WERKPLAATS- BULLETIN

PERSONENWAGENS

BETR.	PRODUKT
V-snaar	P
	GROEP
	26
	NO
DATUM	16
December 1973

Afstellen V-snaar

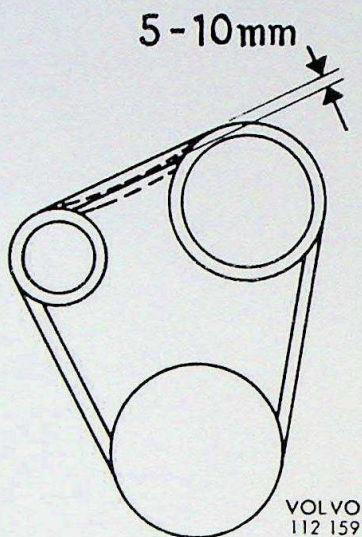
De instructies betreffende het afstellen van de V-snaar zijn vereenvoudigd.

Een goed afgestelde V-snaar moet met de duim + 5 - 10 mm kunnen worden ingedrukt, waardoor SVO 2906 niet meer gebruikt hoeft te worden.
